Subject: RE: Jälgimäe küla Kaili ja Jälgimäe tee 51 kinnistute detailplaneeringu järgsed veevarustuse ja kanalisatsiooni välisvõrgud

Oleme projekti läbi vaadanud ning palume korrigeerida/täiendada projekti.

Lõige 5-5

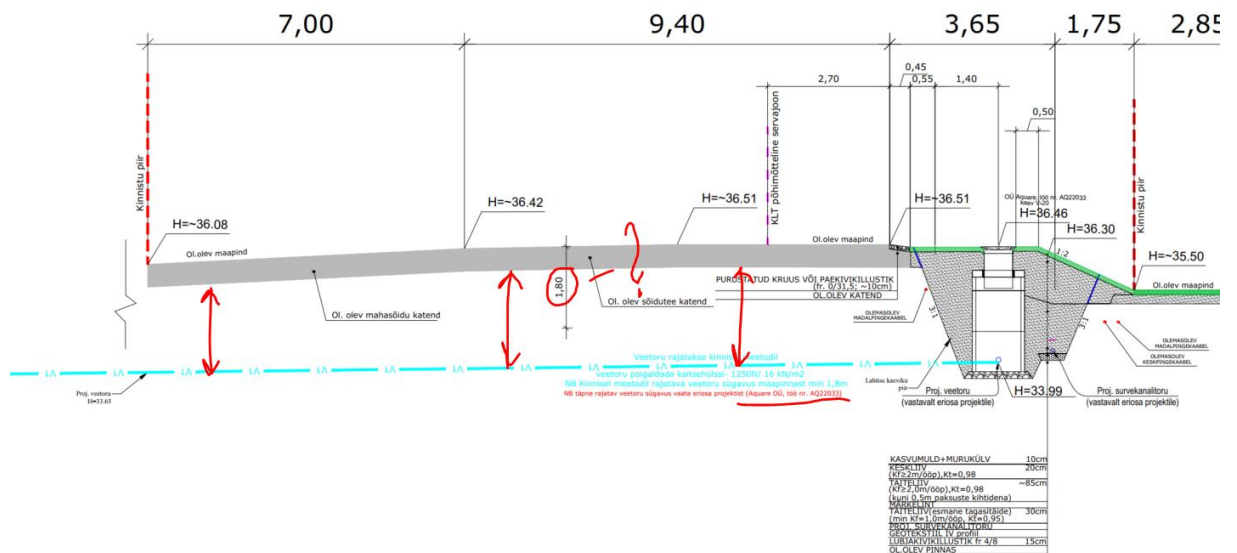
- Juhime tähelepanu, et EHRI on sattunud dwg faili vana versioon, palume EHRI lisada õige versioon.
- Palume täiendada ristmävälja joonist ning lisada projekteeritavad veetoru sügavused maapinnast ning teekattest, kajastada joonisel mida tähendab mõõt 1,80, kajastada millisele joonisele või teksti osale on viidatud Aquare OÜ töö nr AQ22033 töös, milles on kajastatud sügavused?

11340 Tallinn-Saku-Laagri tee km ~1,67

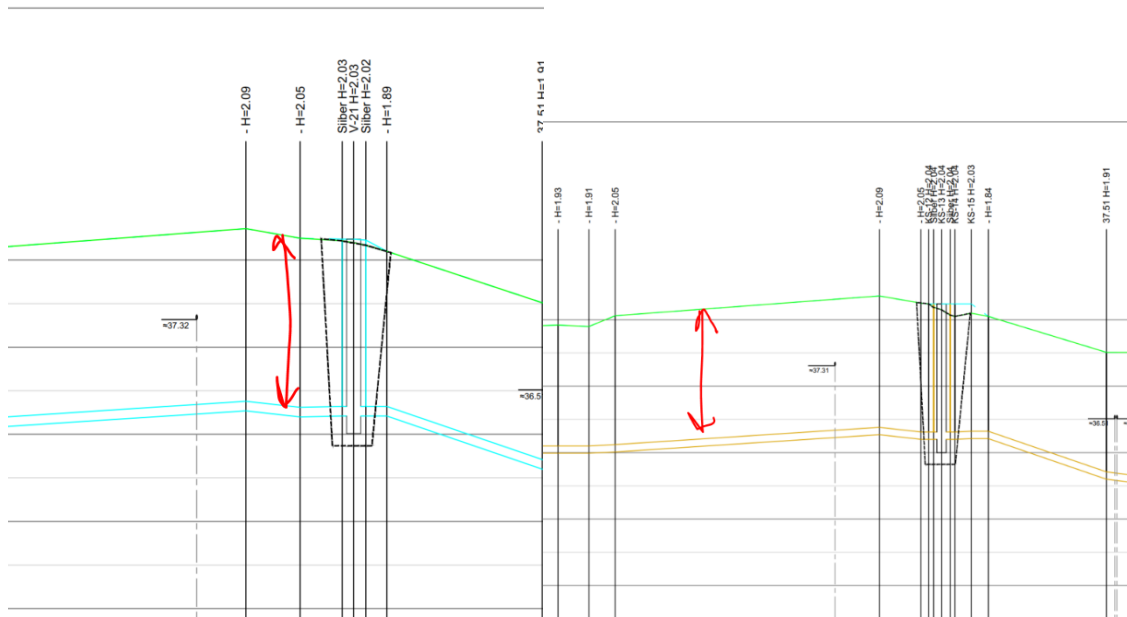
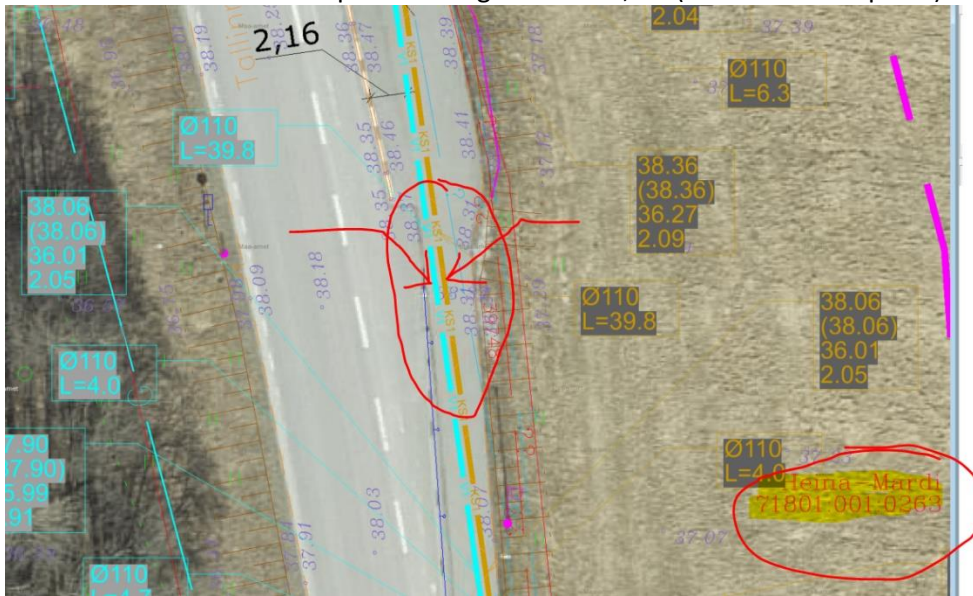
- Oleme tuvastanud, et teepiirde juures ei vasta vee torustiku ning kanalisatsiooni torustiku sügavused nõuetele (teepiire on torustikele lähemal kui 1,5m), seega palume antud piirkonnas, kas lisada sügavust (min sügavuseks 2,5m) või nihutada vee- ja kanalisatsiooni torustik antud asukohas teepiirdest kaugemal min 1,5m (sh muutub IKÕ plan).
